## 改善箇所説明図

### 基準不適合発生箇所

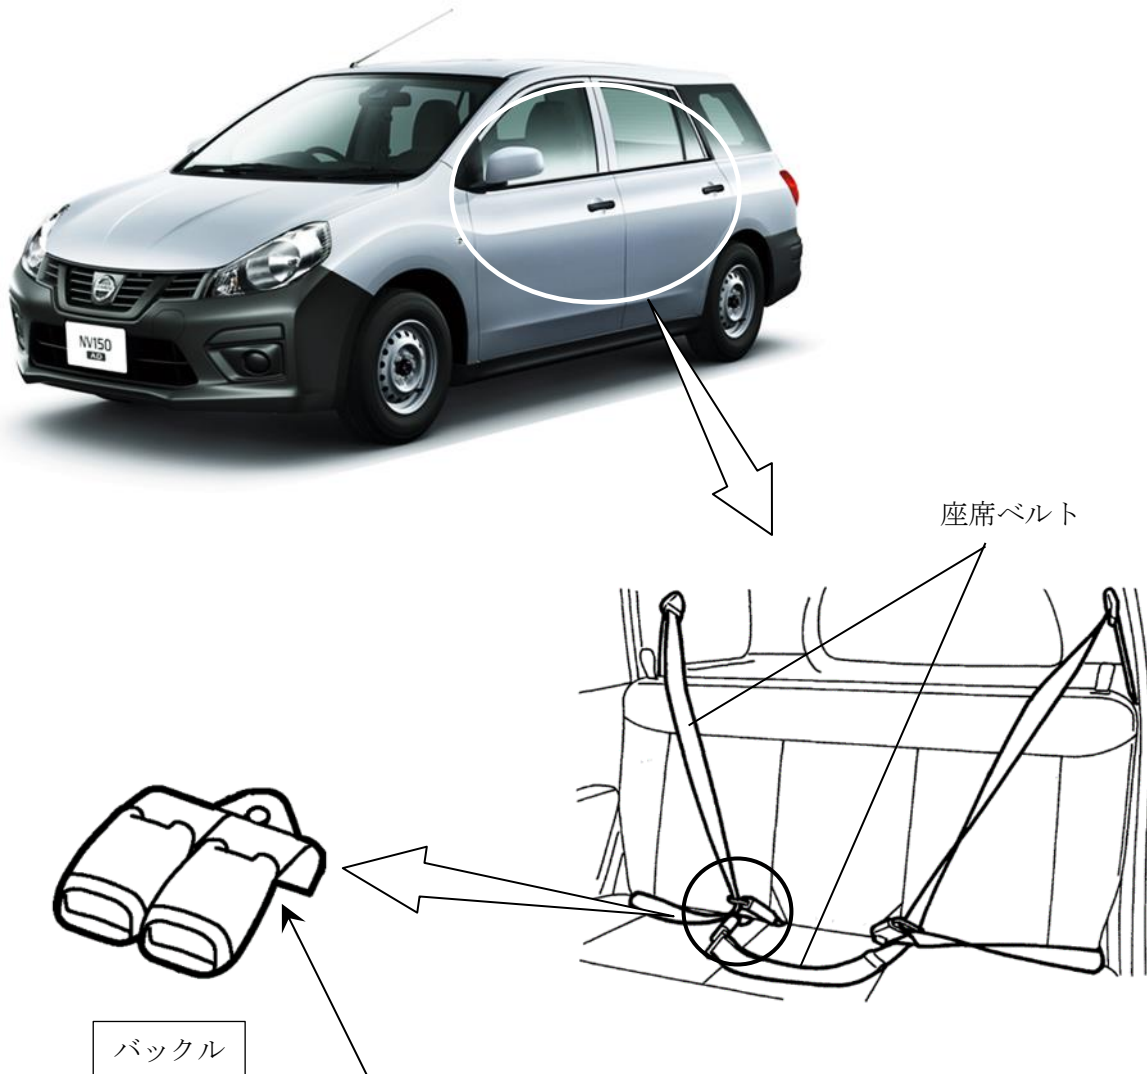
後席の右および中央座席ベルトにおいて、車両組立工程への部品供給が不適切なため、ベルト長さが異なるバックルが組み付けられたものがある。そのため、衝突等による衝撃を受けた場合の乗員の保護性能を満足しないおそれがある。

全車両、後席の右および中央座席ベルトのバックルを正規品と交換する。

識別：銀色のシールをモデルナンバープレートの右横に貼り付ける。
